Vysvětlení zadávací dokumentace č. 5

Zadavatel Jihomoravská zdravotní, a.s., se sídlem Nové sady 988/2, Staré Brno, 602 00 Brno, IČO: 27714608, v rámci zadávacího řízení na nadlimitní veřejnou zakázku na dodávky zadávanou v otevřeném řízení dle ust. § 56 a souvisejících zákona s názvem „**Sanatorium Pálava - Interiérové vybavení – laminovaný nábytek**“ obdržel dne 20. ledna 2026 žádost o vysvětlení zadávací dokumentace dle ust. § 98 odst. 3 zákona. Zadavatel níže uvádí přesné znění žádosti bez identifikace dodavatele a dále své odpovědi na dotazy obsažené v žádosti.

Obsah přiloženého PDF souboru:

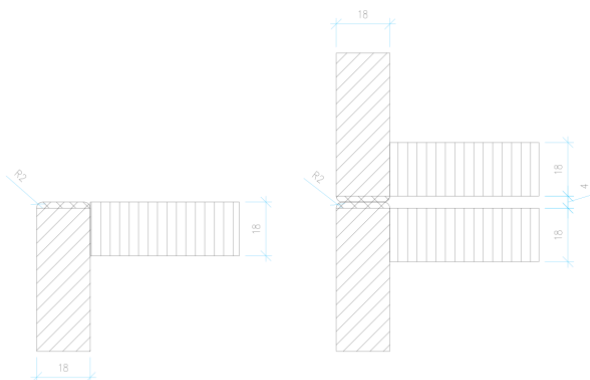
V konstrukci korpusu skříňky ve spoji půda-bočnice (dno-bočnice) může docházet ke 2 variantám- viz přiložený pdf soubor.

Varianta 1)

Pokud půda (dno) nemá přesahovat bočnici - a ABS hrana má rádius 2 mm - je v tomto spoji vidět surová DTD - viz náčrt označený varianta 1.

Varianta 2)

Pokud bychom chtěli zajistit, aby byl tento nevzhledný detail odstraněn - musel by být spoj realizován dle náčrtu označeném varianta 2 - s přesahem 2 mm.

Protože jsou ale některé skříňové prvky umístěny vedle sebe nebo na sobě - viz. např. sestava nábytku NL 0001 - došlo by k tomu, že by mezi bočnicemi sousedících skříňek (nebo půdou a dnem skříňek umístěných na sobě) vznikala mezera 4 mm.

Prosím tedy o jednoznačné stanovisko jak daný spoj řešit případně o úpravu technické specifikace olepení.“

Zadavatel sděluje, že u nábytkových sestav složených z více modulů [např. p. č. 1 v Příloze č. 1 Zadávací dokumentace – Technická specifikace předmětu plnění (dále jen „Technická specifikace“), s označením NL 0001 - TYPOVÁ SESTAVA V POKOJI PACIENTA, 2.NP, 3.NP – LRP] **nepožaduje ABS hrany v místech styku navazujících modulů**, tj. tam, kde moduly do/na sebe nasedají a společně tvoří konstrukční celek sestavy. Zadavatel požaduje ABS hrany o tloušťce 2 mm v příslušném dekoru pouze tam, kde hrana není součástí konstrukčního spoje. Místa, kde na sebe jednotlivé kusy nábytkové sestavy nasedají jsou konstrukčními spoji nábytkové sestavy a nebudou tedy opatřeny ABS hranami. V tomto smyslu zadavatel mění zadávací podmínky.

Vzorek pro hodnocení však může být v místech, kde na sebe jednotlivé díly sestavy nasedají dodán s ABS hranou – při hodnocení vzorku na tuto skutečnost nebude brán zřetel a zadavatel bude na vzorek hledět, jako by ABS hrany v těchto místech neobsahoval. Pro řešení nabízené dodavateli, tj. pro plnění smlouvy, však platí uvedené výše, tj. zadavatel v místech, kde na sebe tyto moduly navazují, resp. nasedají a tvoří konstrukční prvky celku – sestavy, ABS hrany nepožaduje.

Zadavatel v této souvislosti mění Technickou specifikaci tak, že:

v PŘ. 1 Základní tech.parametr **doplňuje** v části KONSTRUKCE NÁBYTKOVÉHO VYBAVENÍ/ KORPUS SKŘÍŇÍ: požadavek „-záda skříně z laminované dřevotřískové desky min.tl. 18 mm vlepeny do drážky půdy, dna boků tvoří pevnou nerozebíratelnou konstrukci. Boky, půda, dno oplepeny ze všech stran polyuretanovým lepidlem ABS hranou tl. 2 mm.“ textem „v příslušném dekoru, a to všude tam, kde hrana není součástí konstrukčního spoje.“

Nově upravený požadavek v PŘ. 1 Základní tech.parametr v části KONSTRUKCE NÁBYTKOVÉHO VYBAVENÍ/ KORPUS SKŘÍŇÍ: zní:

„-záda skříně z laminované dřevotřískové desky min.tl. 18 mm vlepeny do drážky půdy, dna boků tvoří pevnou nerozebíratelnou konstrukci. Boky, půda, dno oplepeny ze všech stran polyuretanovým lepidlem **a opatřeny ABS hranou o tloušťce 2 mm v příslušném dekoru, a to všude tam, kde hrana není součástí konstrukčního spoje.**“
